リコール届出一覧表

リコール届出日：平成30年5月18日

リコール届出番号	外-2659	リコール開始日	平成30年 5月 19日
届出者の氏名又は名称	ジャガー・ランドローバー・ジャパン 株式会社 代表取締役 ハンソン・マグナス・ユタカ	製作国：英国 製作者名：ジャガー・ランドロー ー・リミテッド 問い合わせ先： ジャガーお客様相談室 0120-922-772	
不具合の部位（部品名）	燃料装置（燃料レール）		
基準不適合状態にあると認める構造、装置又は性能の状況及びその原因	燃料レールの製造工程において、燃料レールエンドキャップのロウ付け加工が不適切なため、ロウの割れが発生するものがある。そのため、当該部位から燃料がにじみ、最悪の場合、火災に至るおそれがある。		
改善措置の内容	全車両、燃料レールを良品と交換する。		
不 具 合 件 数	0 件	事 故 の 有 無	無し
発 見 の 動 機	本国メーカーからの情報による。		
自動車使用者及び自動車分解整備事業者に周知させるための措置	<ul style="list-style-type: none"> ・使用者：電話又はダイレクトメールで通知する。 ・自動車分解整備事業者：日整連発行の機関誌へ掲載する。 ・改善実施済車には、運転席側ドアロックストライカー付近に外-2659のステッカーを貼付する。

改善箇所説明図

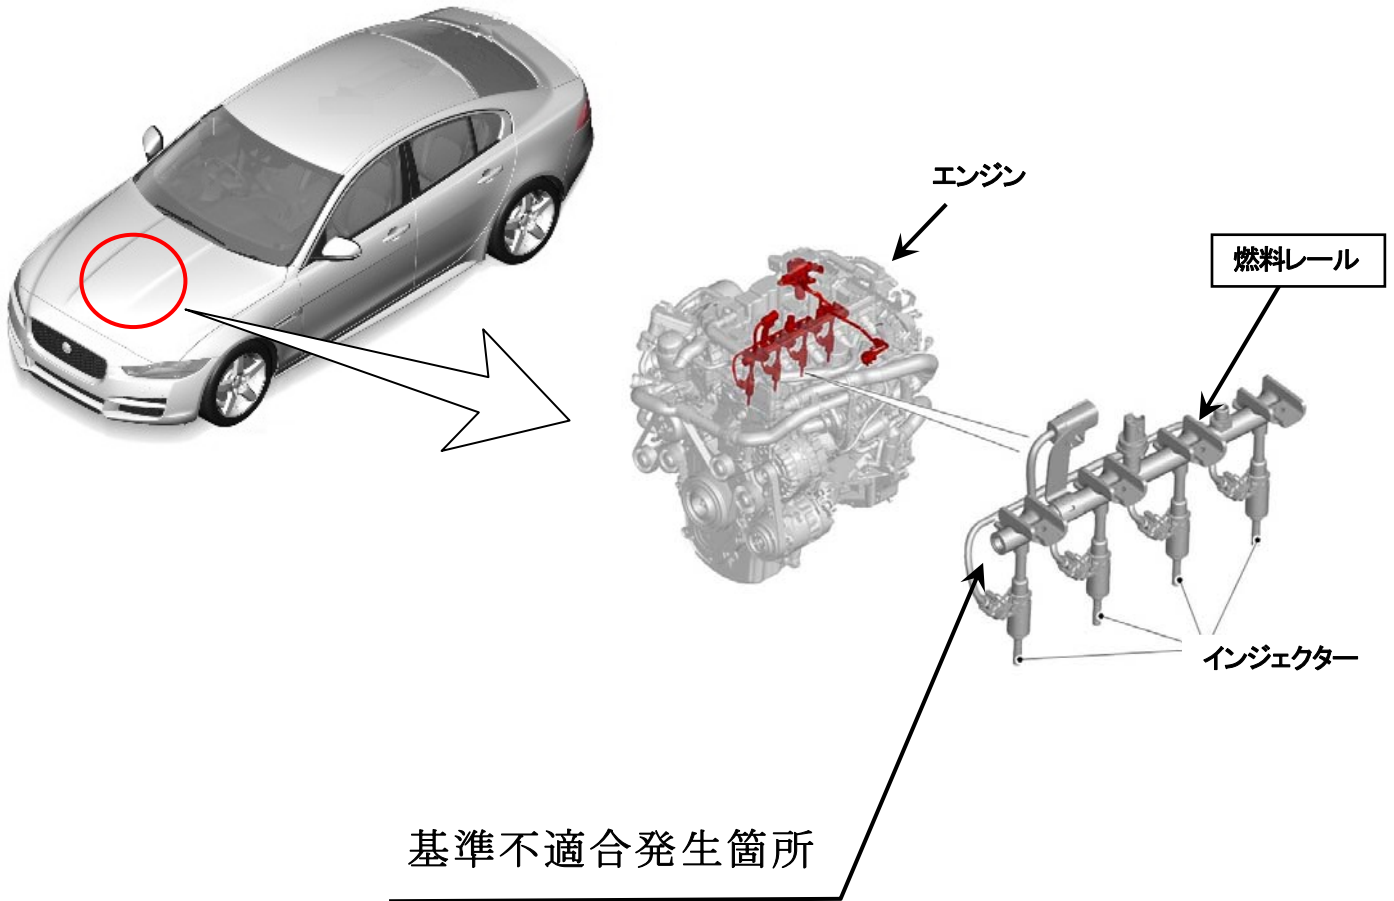
燃料レールの製造工程において、燃料レールエンドキャップのロウ付け加工が不適切なため、ロウの割れが発生するものがある。そのため、当該部位から燃料がにじみ、最悪の場合、火災に至るおそれがある。

全車両、燃料レールを良品と交換する。

識別：燃料レールの前端部キャップに白ペイントを塗布する。
